## 改善箇所説明図

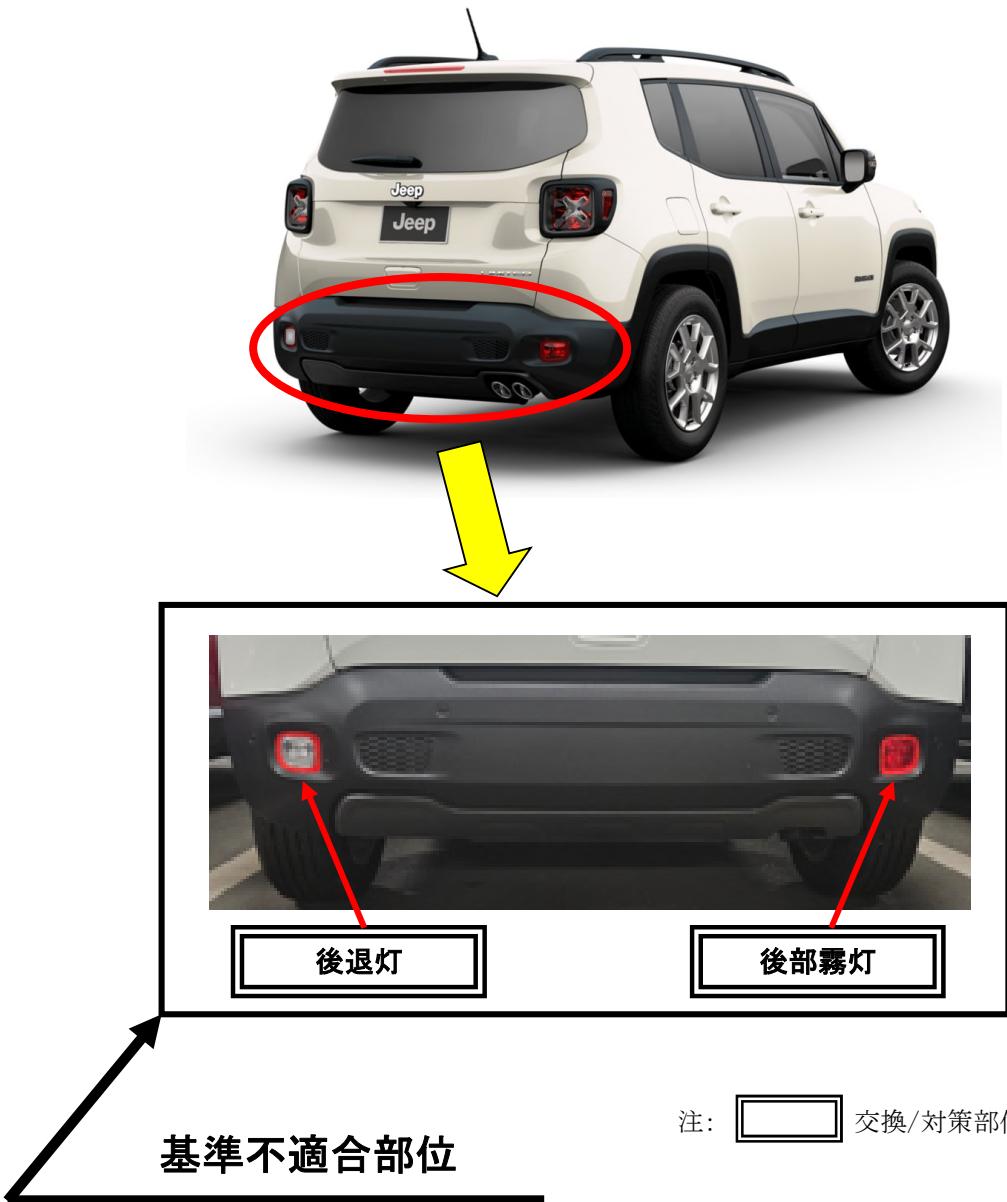
〔 リアバンパーに装着されている後退灯と後部霧灯において、製造工程での作業が不適切なため、正規仕様と異なる部品が装着されているものがある。そのため、保安基準に適合しない。 〕

全車両、後退灯と後部霧灯を点検し、正規仕様と異なる部品が装着されている場合は、正規仕様の部品に交換する。
